TRANS/WP.29/2004/3
10 December 2003

ПРЕДЛОЖЕНИЕ ПО ПРОЕКТУ ДОПОЛНЕНИЯ 24 К ПОПРАВКАМ СЕРИИ 03
К ПРАВИЛАМ № 37

(Лампы накаливания)

Передано Рабочей группой по вопросам освещения и световой сигнализации (GRE)

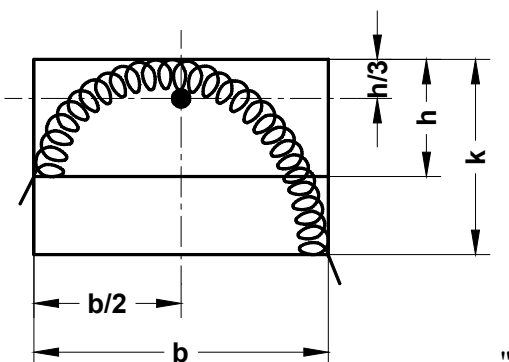
Рисунок нити накала формы № 3 исправить следующим образом (заменить новым рисунком):

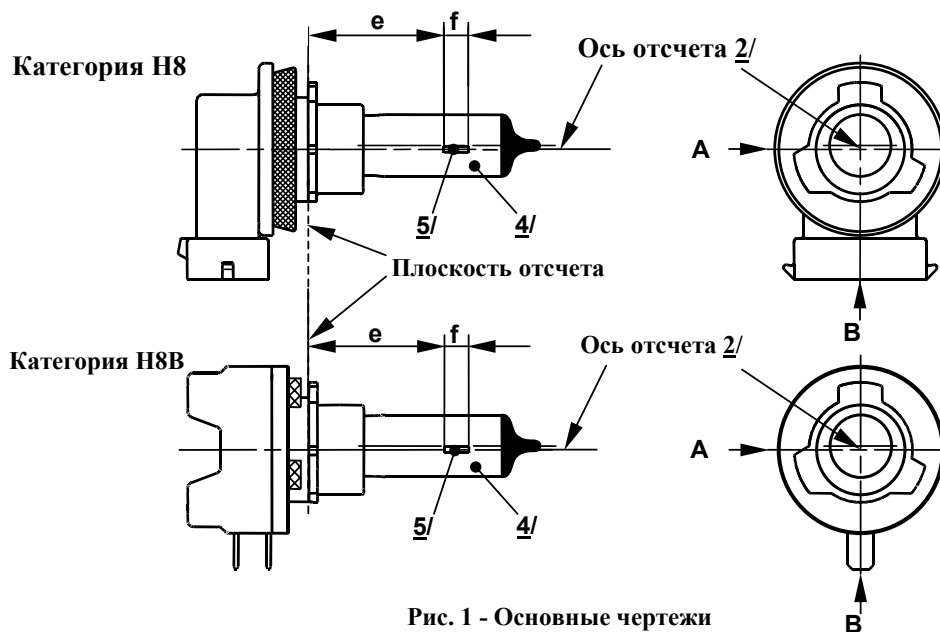
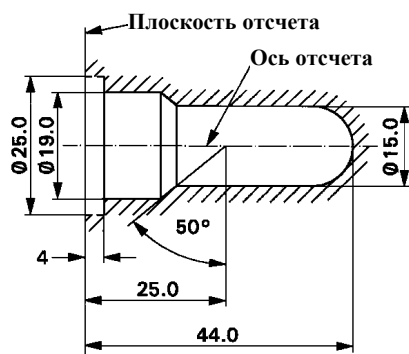
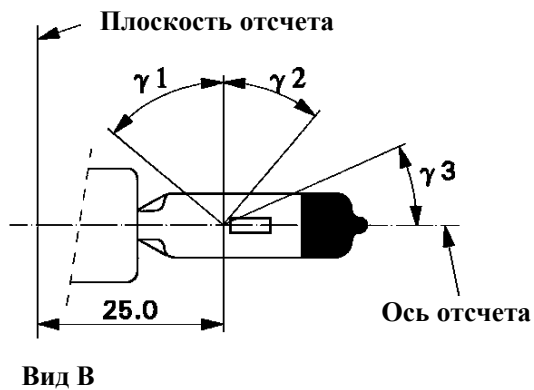
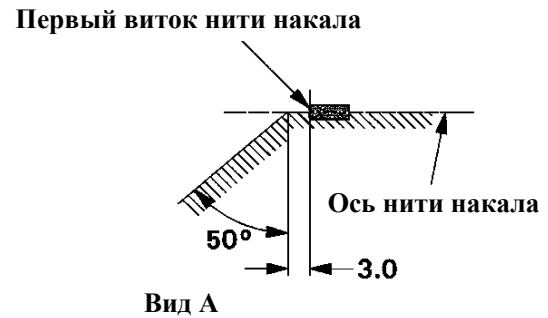
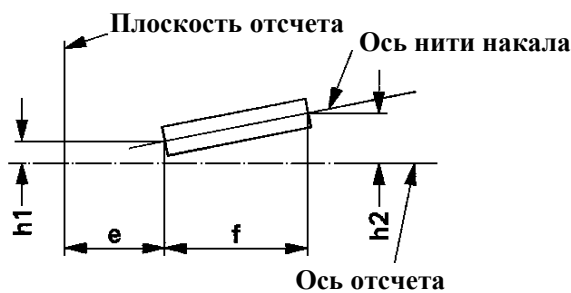
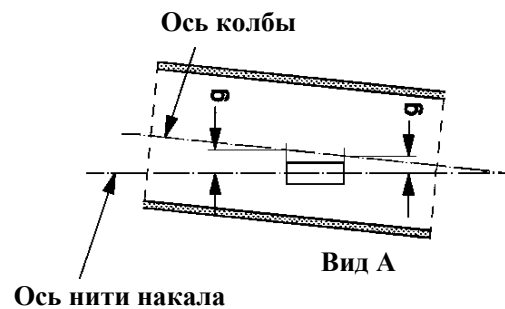
Спецификации H8/1 – 4 заменить новыми спецификациями H8/1 – 4 (см. последующие страницы).

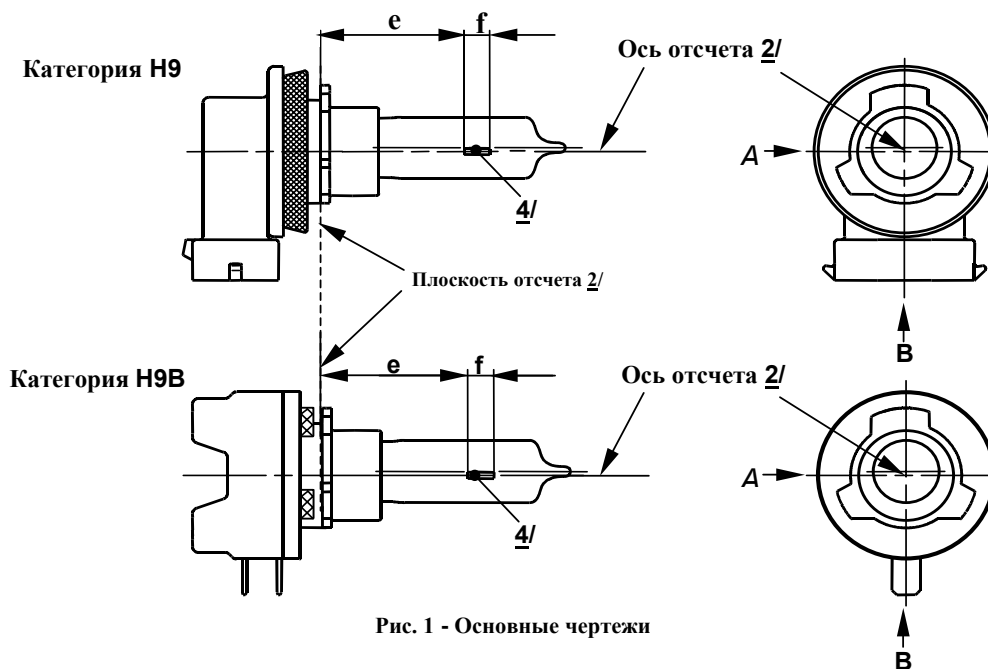
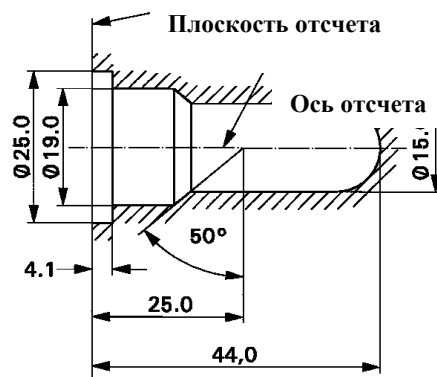
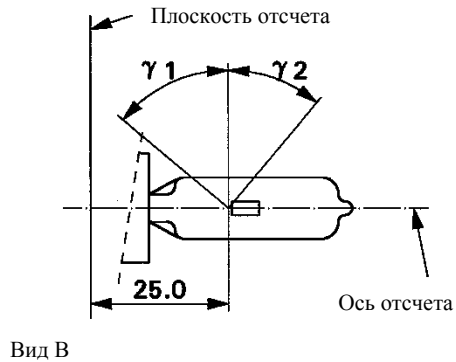
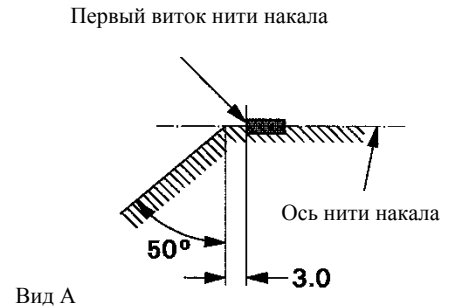
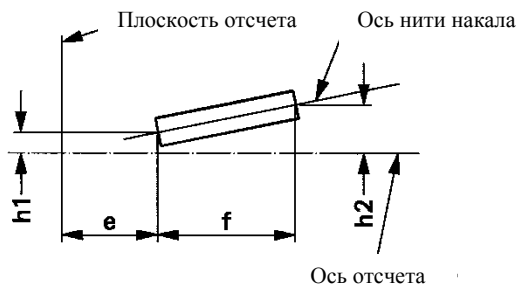
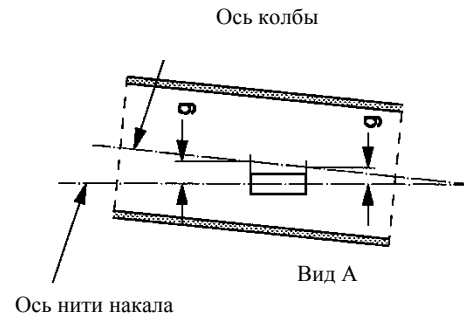
Спецификации H9/1 – 4 заменить новыми спецификациями H9/1 – 4 (см. последующие страницы).

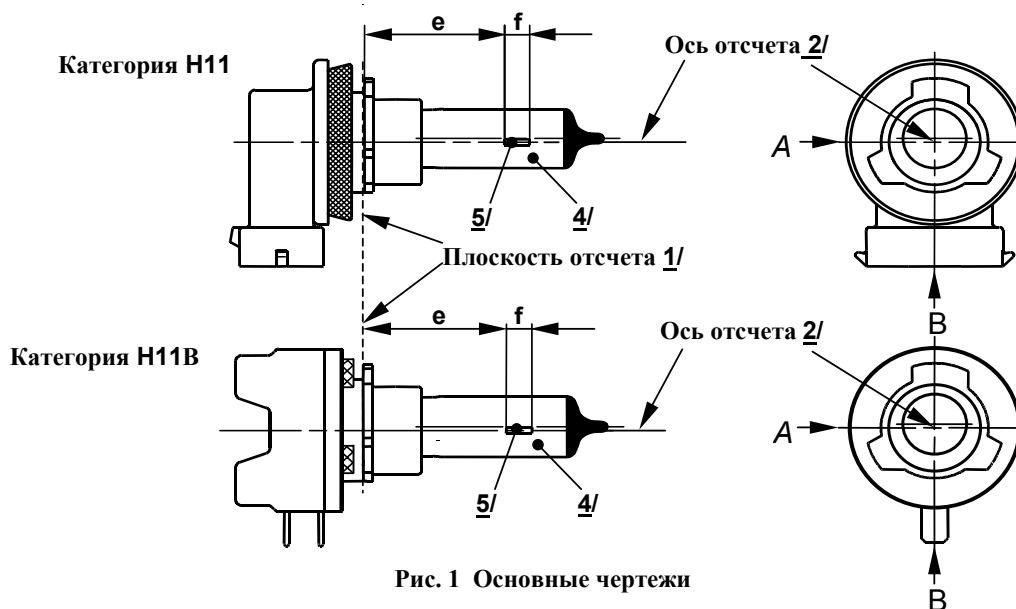
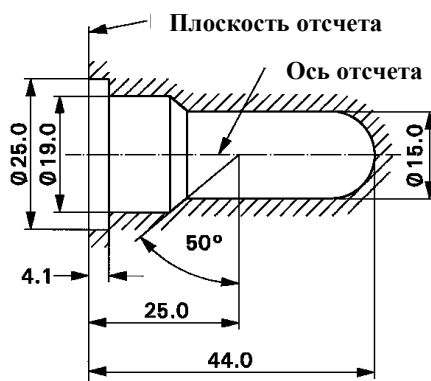
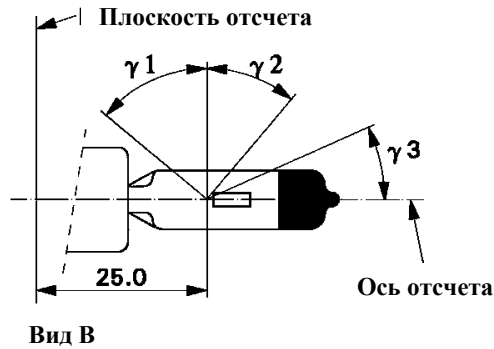
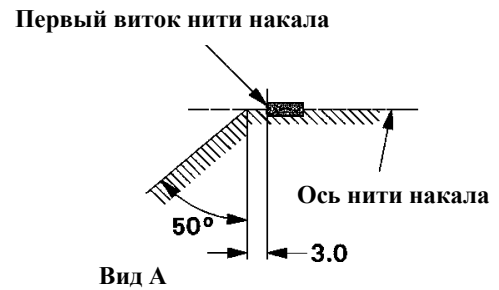
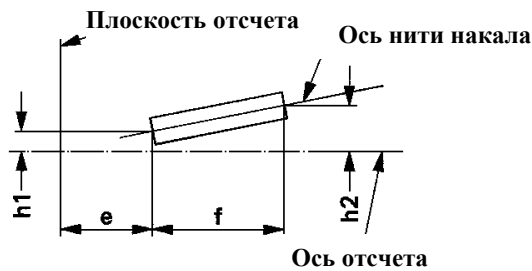
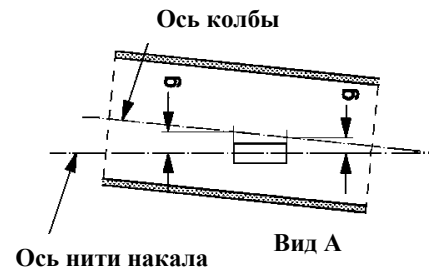
Спецификации H11/1 – 4 заменить новыми спецификациями H11/1 – 4 (см. последующие страницы).

Спецификация HIR2/2

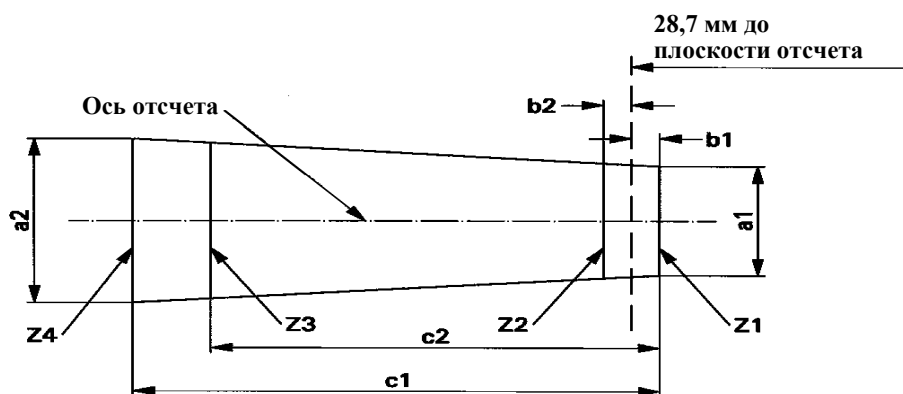
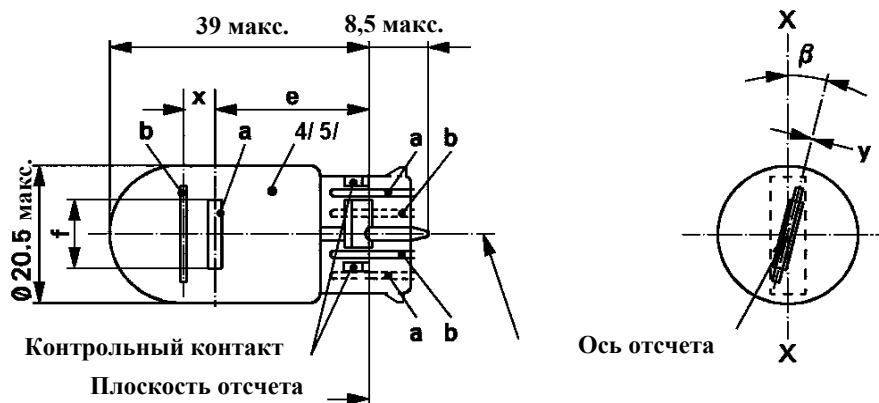
Спецификации HIR2/1 – 3 заменить новыми спецификациями HIR2/1 – 3 (см. последующие страницы).
